C.O.M. : Réflexions sur l'inutilité d'un nouvel échangeur Nord

Dans ce document, nous voulons démontrer que la construction d'un nouvel échangeur A750 (N109) / COM tel qu'il est prévu dans le projet déclaré d'Utilité Publique en septembre 2021 (et porté par ASF/Vinci depuis janvier 2002) n'est pas utile et ne répond pas aux objectifs « Assurer une meilleure desserte de la zone urbaine de Montpellier depuis l'Ouest en complétant le réseau armature de contournement urbain routier local » et « Contenir la circulation d'échange péri-urbains et de transit sur un itinéraire adapté, afin de rendre son usage à la voirie secondaire des quartiers traversés » (Dossier des Engagements de l'État, page 7) .

Figure 1: Les deux échangeurs actuel et futur

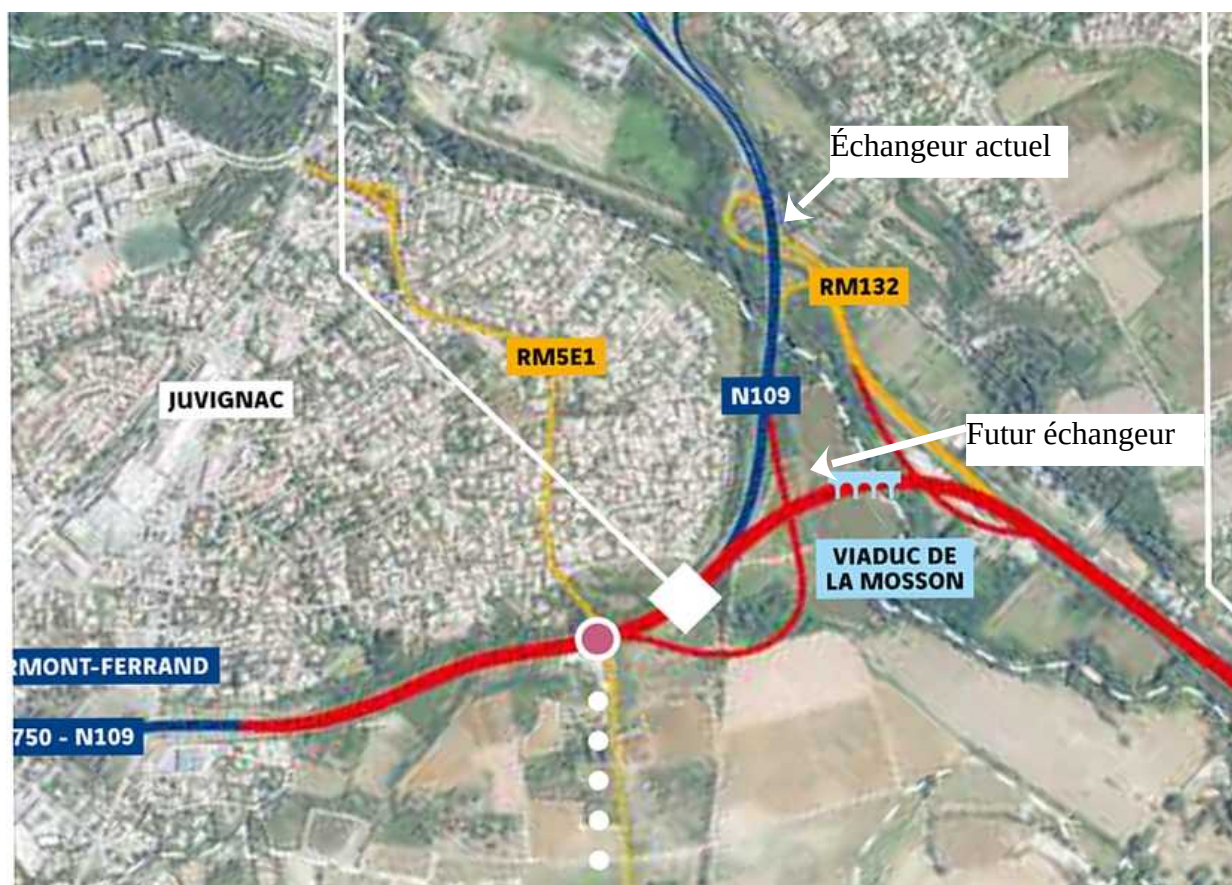
Par contre, les mouvements A750 (N 109) → COM et vice-versa, nettement privilégiés, puisqu'ils se feraient en 2x2 voies sans discontinuités, nécessitent la construction d'un énorme viaduc traversant la belle plaine viticole de Juvignac, ses vignes de grande qualité (Domaine de l'Engarran) et le vallon de la Mosson avec sa magnifique ripisylve (Viaduc de la Mosson sur le plan). **Cela inverserait les priorités de l'échangeur actuel**, qui favorisent la continuité A750 - Montpellier Centre et Nord par une 2x2 voies.

Figure 2: Fonctionnement de l'échangeur actuel

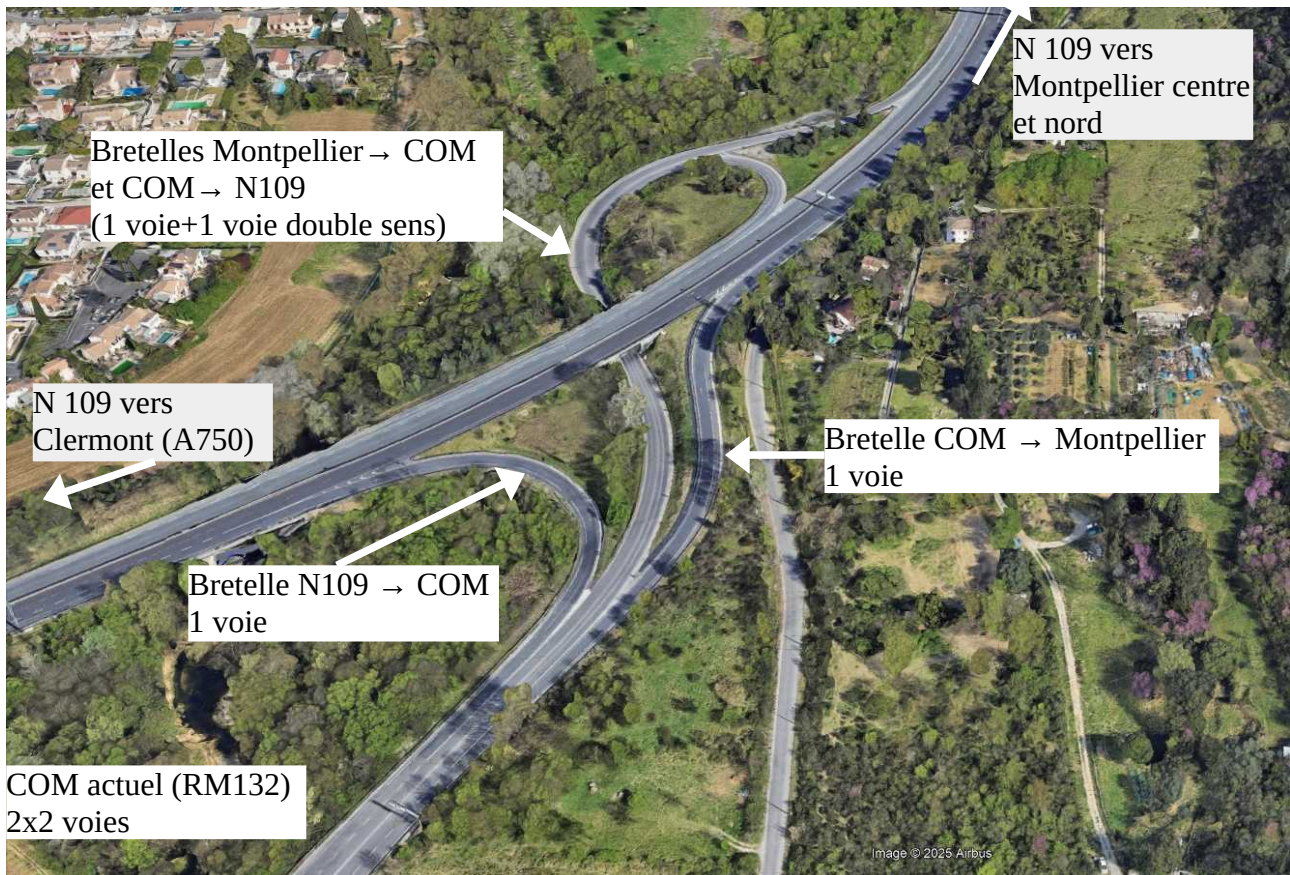
- Flux direct pour les mouvements A750 (N109) → Montpellier Centre et Nord et vice-versa (2x2 voies sans sortie) et ,
- Mouvement A750 (N109) vers le COM : 2 voies sur la RN 109, sortie et bretelle à 1 voie, entrée sur le COM qui devient à 2 voies.
Ce mouvement subit donc un rétrécissement de 2 voies (N109) à 1 voie (bretelle) avant de repasser à 2 voies (COM).
- Autres bretelles : à 1 voie

La capacité la plus grande est attribuée aux flux directs (de l'A750 vers Montpellier Centre et Nord et vice-versa).

Les 4 mouvements d'échange N109 – COM et Montpellier - COM ne se font que sur une voie.

Figure 3

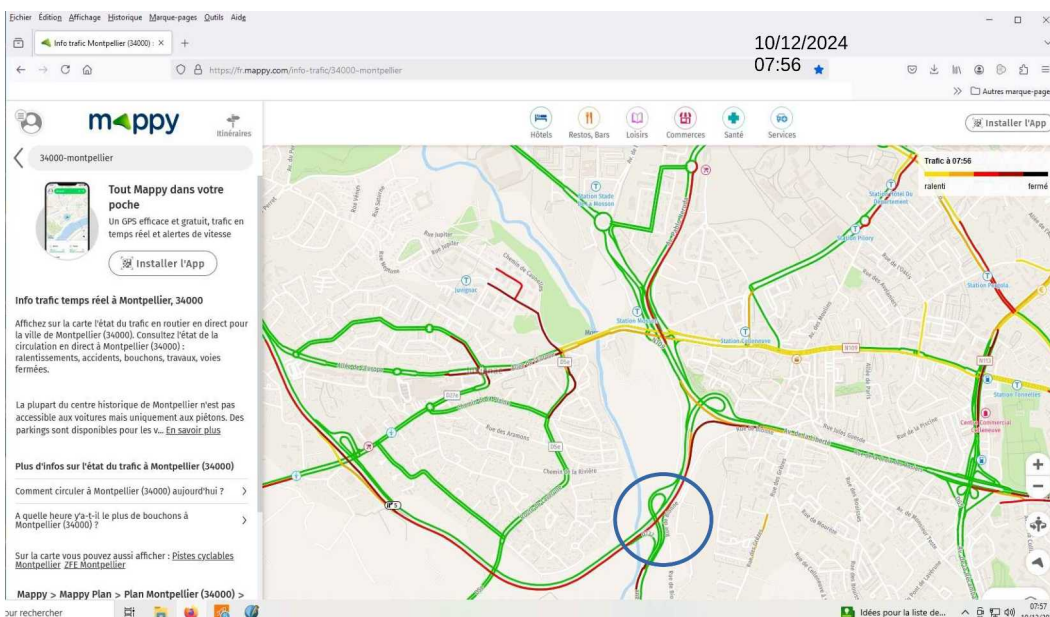
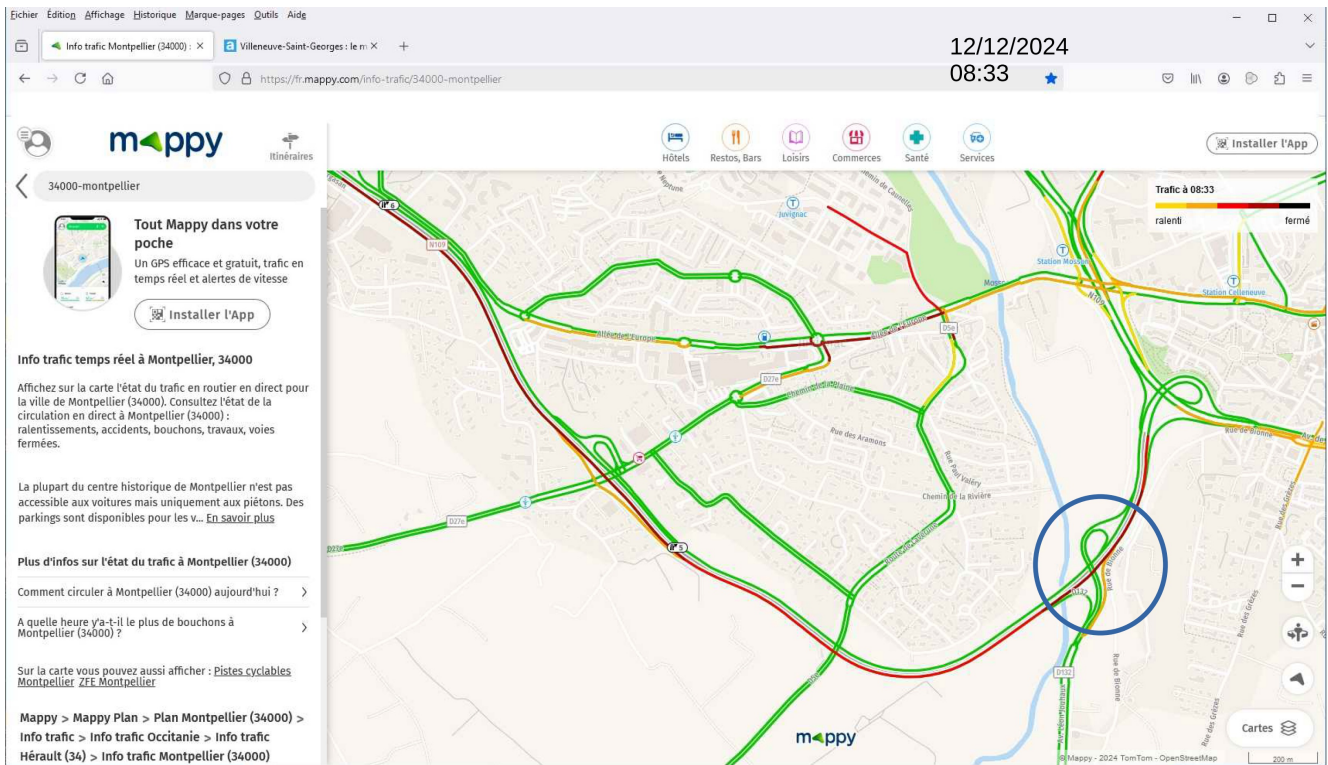
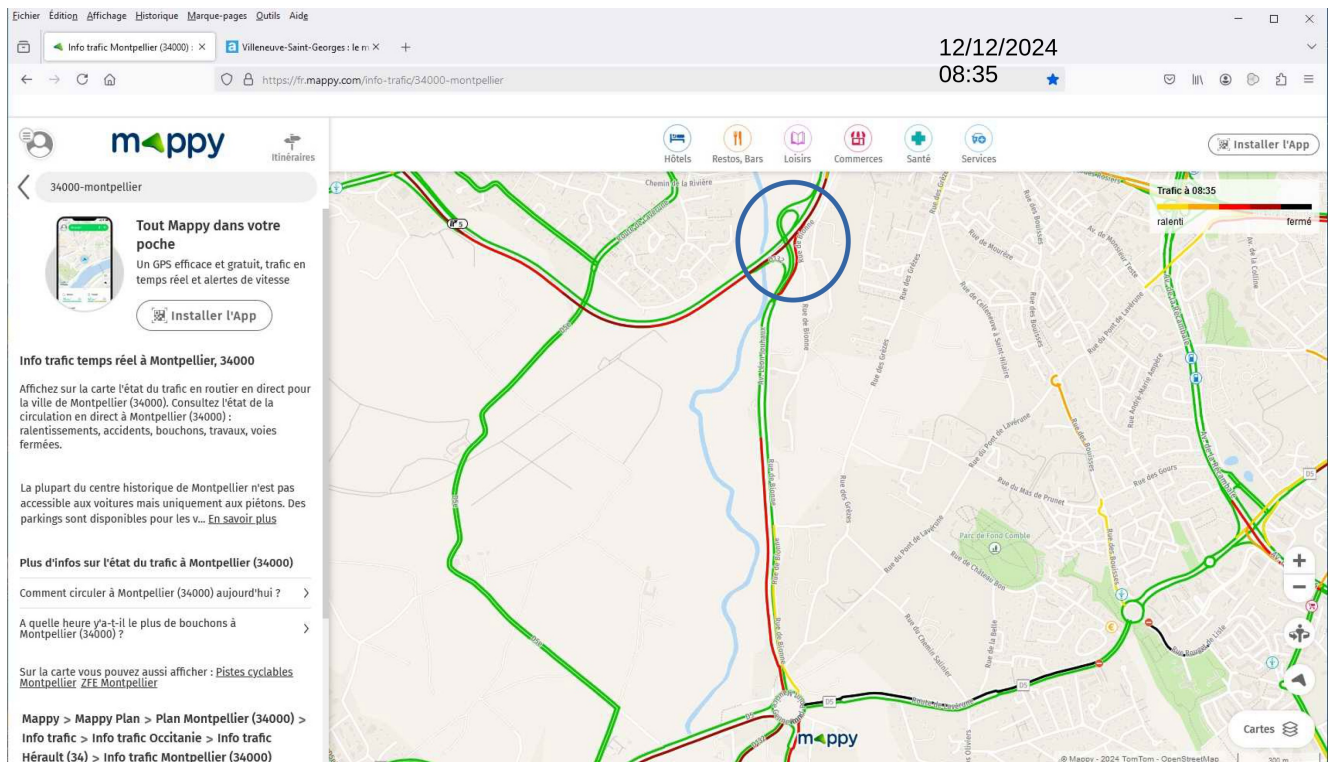
Ces figures montrent que l'échangeur Nord (repéré par le cercle bleu) reste bien dégagé, **notamment la bretelle d'accès depuis l'A750 (RN 109) vers le COM à une seule voie de circulation**, malgré le fait que l'autoroute A750 (N109) est totalement saturé sur les deux voies en direction de Montpellier, bien en amont de l'échangeur nord et au delà de cet échangeur. La figure 5 montre que le COM actuel à 2x2 voies (Avenue Léon Jouhaux) en direction du Sud est dégagé en sortie de la bretelle A750 → COM et n'est saturé qu'à mi-chemin du rond-point Genevaux.

- ce n'est pas l'échangeur Nord qui crée les retenues de circulation sur l'A750 (N 109) le matin, en direction de Montpellier, malgré le rétrécissement à 1 voie de la bretelle d'accès N109 → COM
- Cette observation est corroborée par les photos pouvant être prises depuis la N109 en direction de Montpellier, à l'approche de la sortie vers la bretelle d'accès au COM, comme le montrent les figures 5 et 6 ci-dessous, provenant d'une capture d'écran "Google Street View".

Figure 7

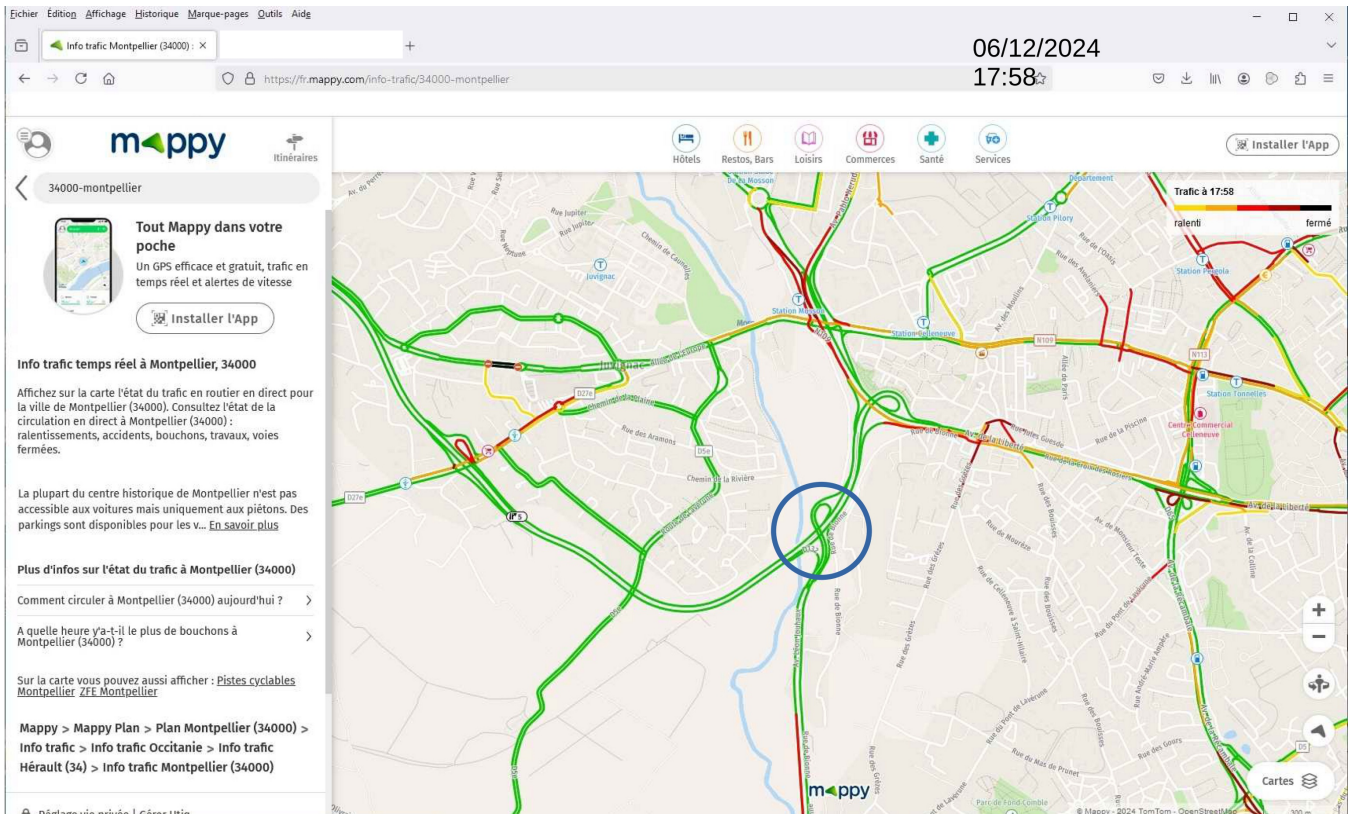
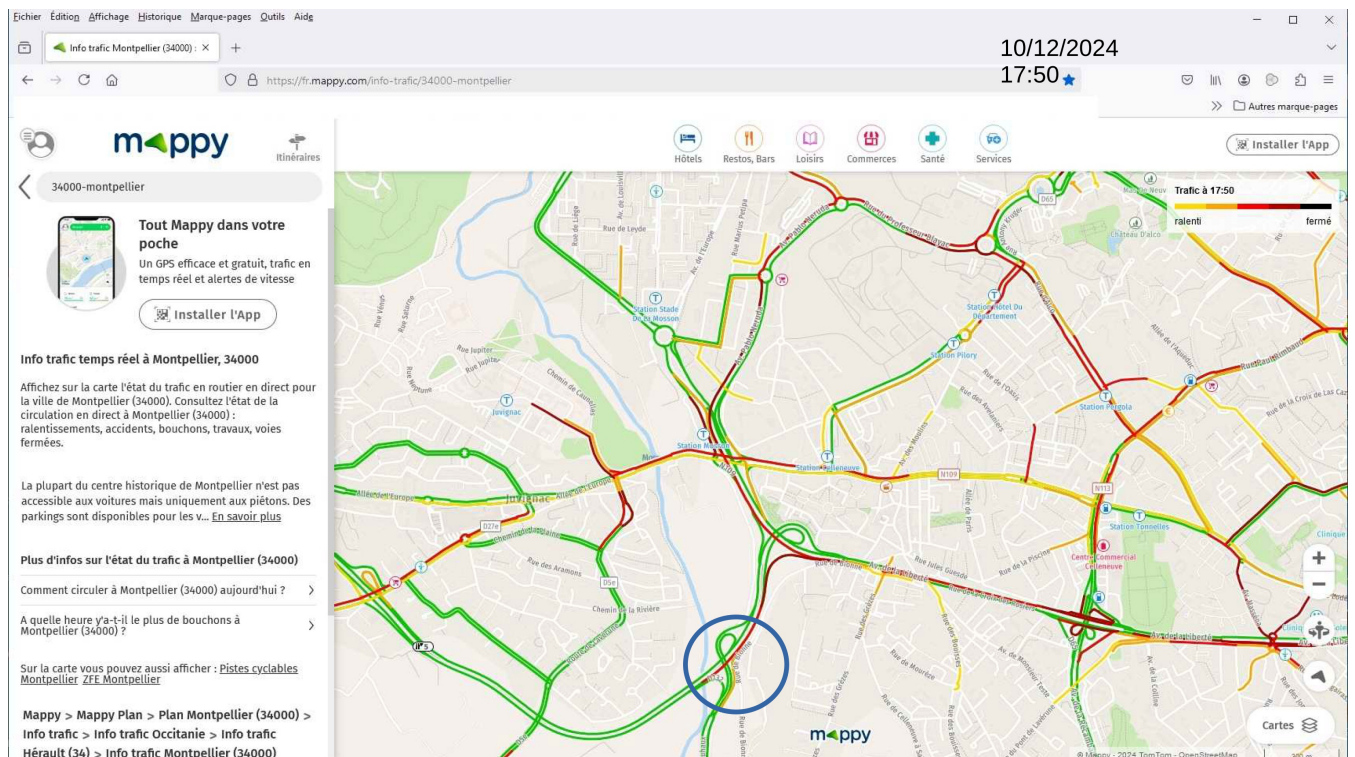
Les observations du soir montrent elles aussi que l'échangeur reste bien dégagé. Il n'y a pas de bouchons sur la N 109 en direction de l'A750, mais à certains moments des bouchons subsistent encore en direction de Montpellier, l'échangeur n'en étant pas la cause. Les grosses difficultés apparaissent sur l'axe en provenance de Montpellier Nord (depuis le château d'O, l'avenue des Moulins, les avenues Professeur Blayac et Pablo Neruda, dans le sens inverse des bouchons du matin.

Figure 10

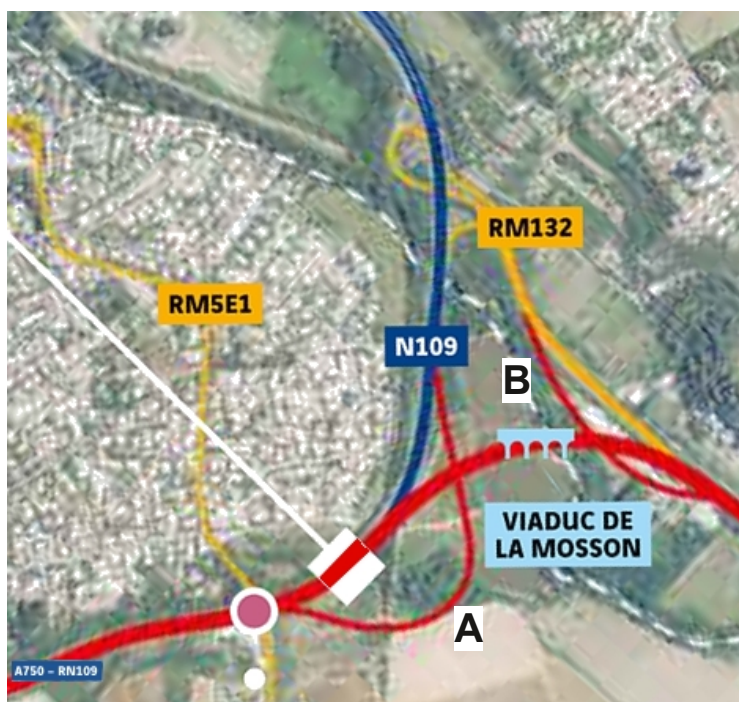
- les mouvements A750 (N109) → Montpellier Centre et Nord (repère A sur le plan) et Montpellier Centre et Nord → COM (repère B sur le plan) nécessitent chacun la construction d'une nouvelle bretelle
